Bijlage bij vraag 45 Nota van inlichtingen 1 concessie Vechtdallijnen - Verduidelijking instapzone

Fig 1. Verduidelijking instapzone trein.

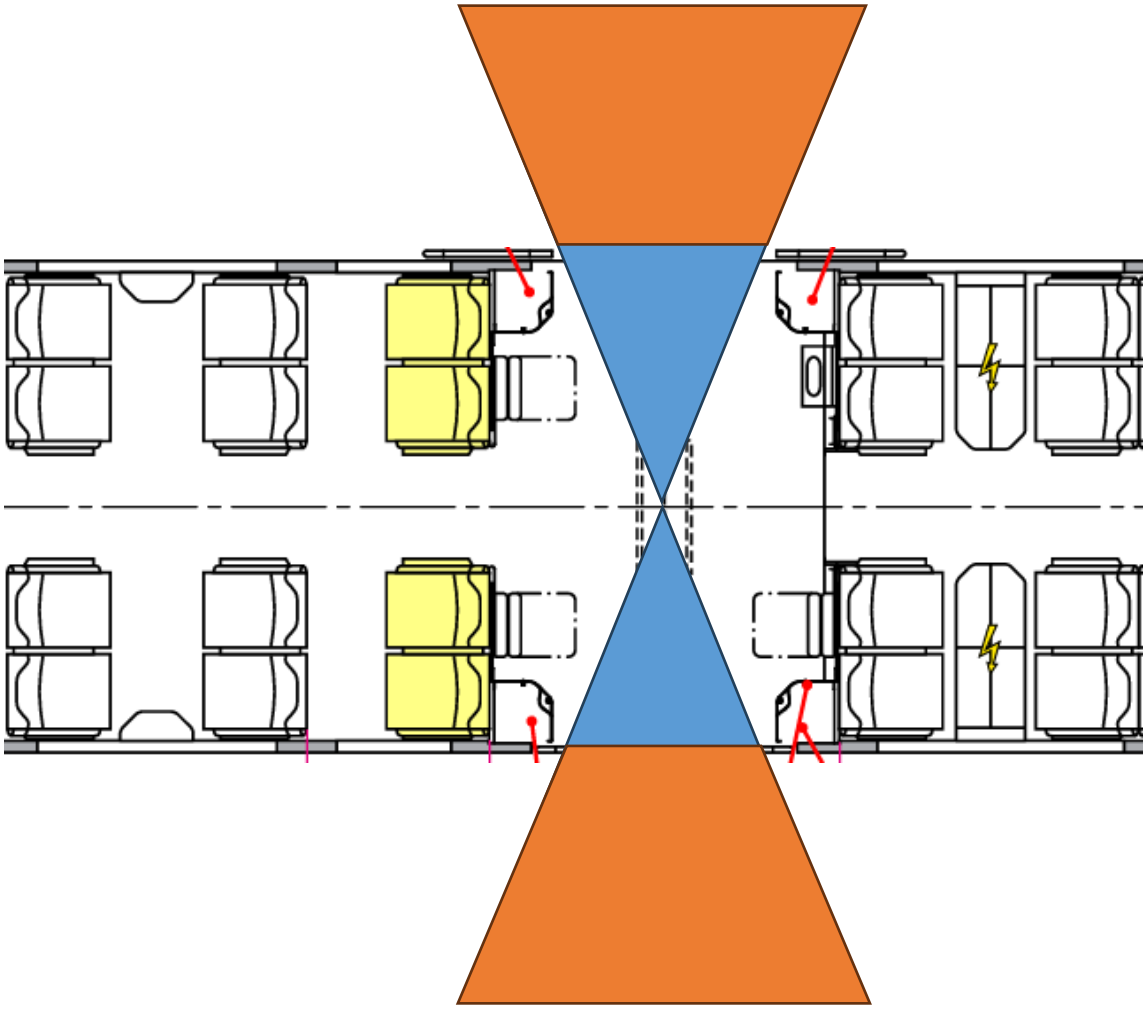
Vraag:
Kunt u een duidelijkere definitie geven van de instapzone direct buiten de trein?

Antwoord: Met instapzone wordt bedoeld het gebied waarin in- en uitstappers in / uit de trein zichtbaar zijn op het moment dat zij de trein betreden dan wel verlaten. Ter verduidelijking per toegangsdeur bestemd voor Reizigers tenminste het oranje gebied zoals weergegeven in de bijlage bij deze nota van inlichtingen.
